工程指示編號：EI / 2331 / 20

修改版次：F

工程名稱：亞皆老街中電

工程項目：幕牆 廠用配件 BM (大貨)

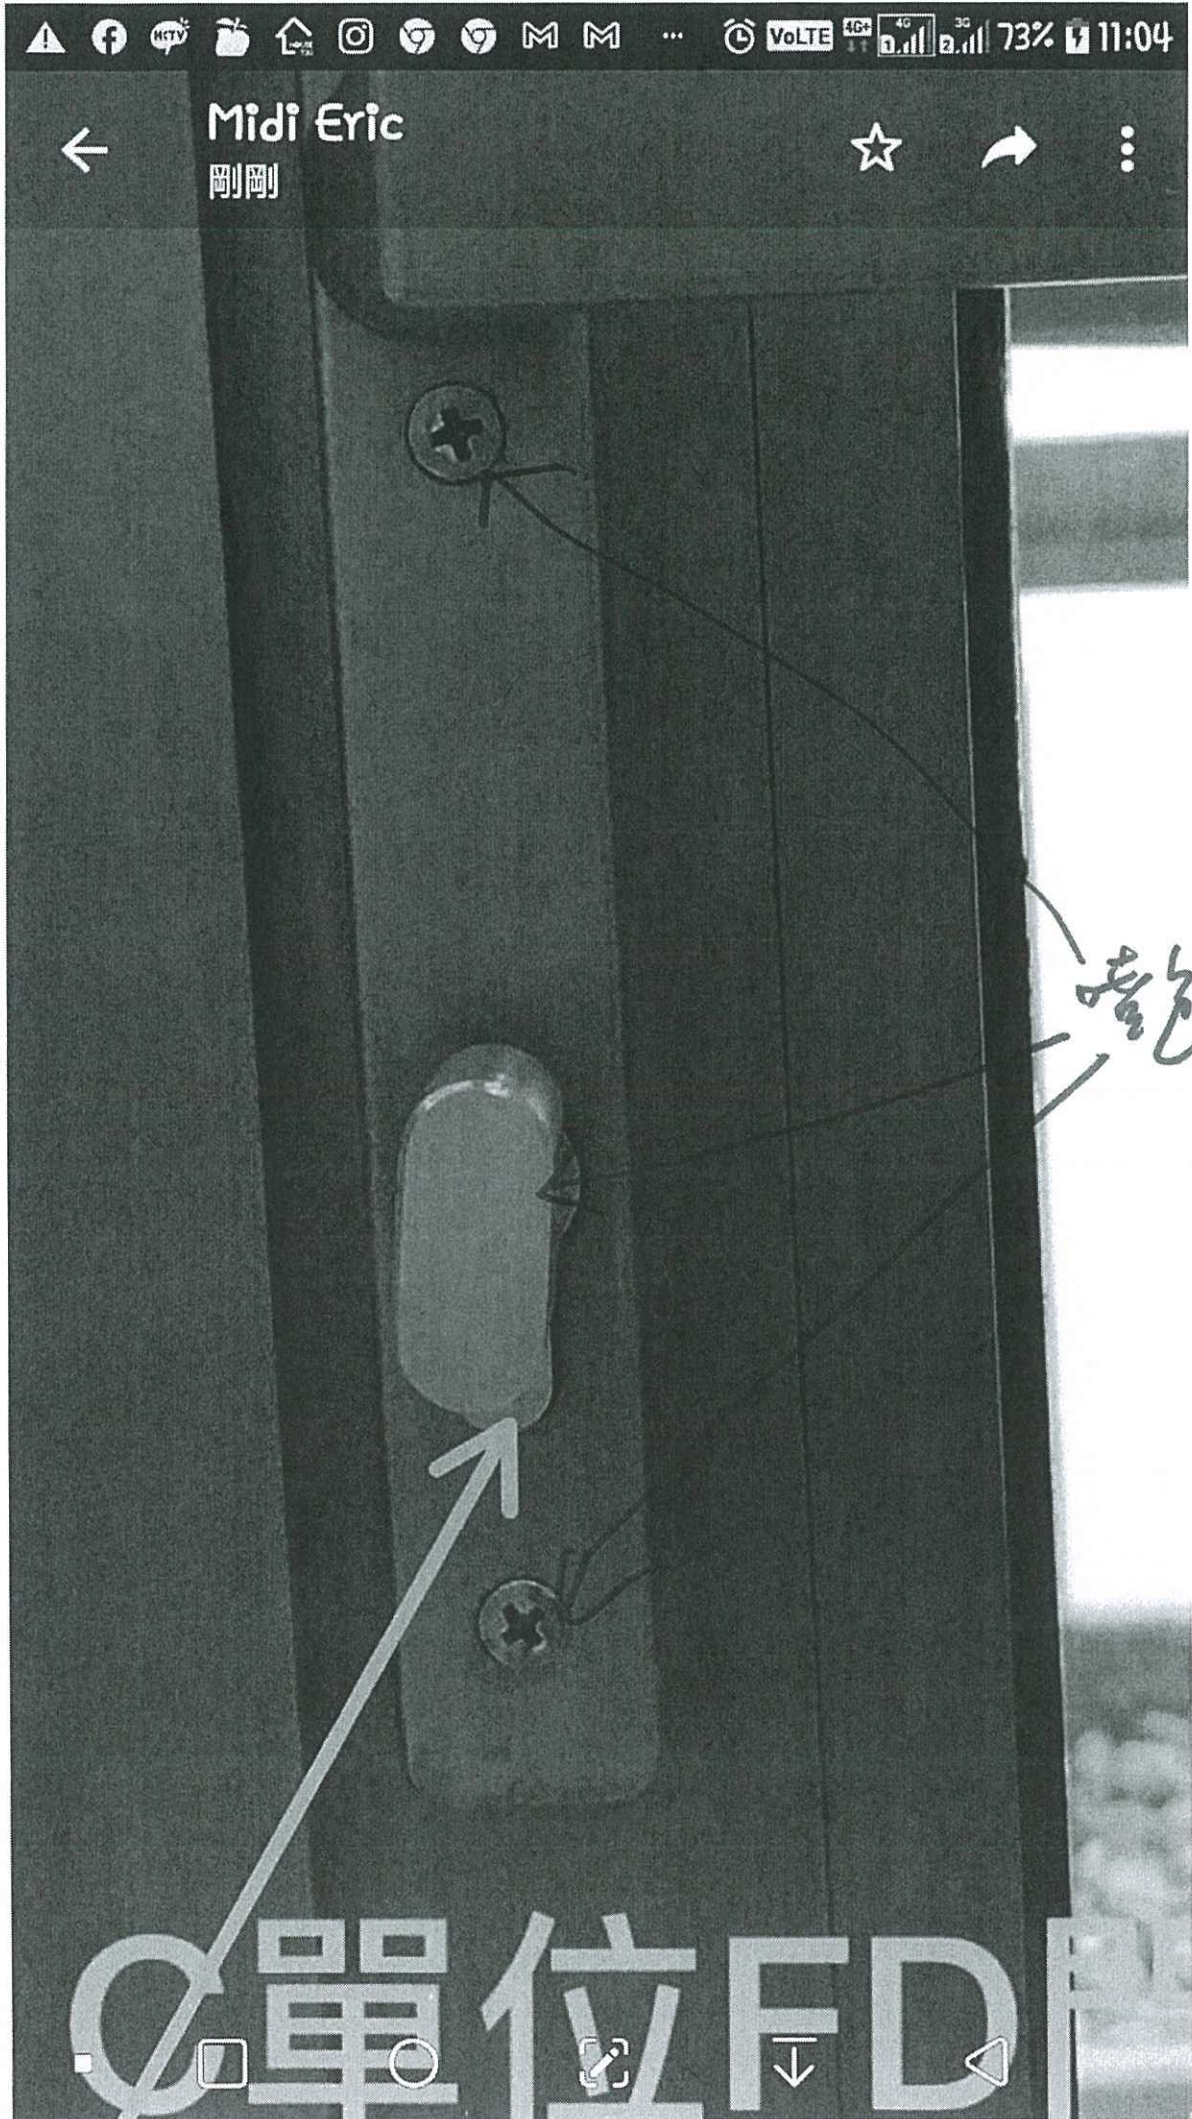
F 版：請訂購 FD 門用 #18 門鼓, #20 拉手: 改(2018-C) (螺絲要噴色), #23 鎖心

#23 鎖心: 一邊扭鎖, 一邊有鎖匙孔, 長 90mm, 不鏽鋼螺絲頭需噴色. 與 EI2966 相同

#20 拉手、#23 鎖心、#50 扣板及螺絲頭需由東成噴色. 顏色: UCT806812XL-03
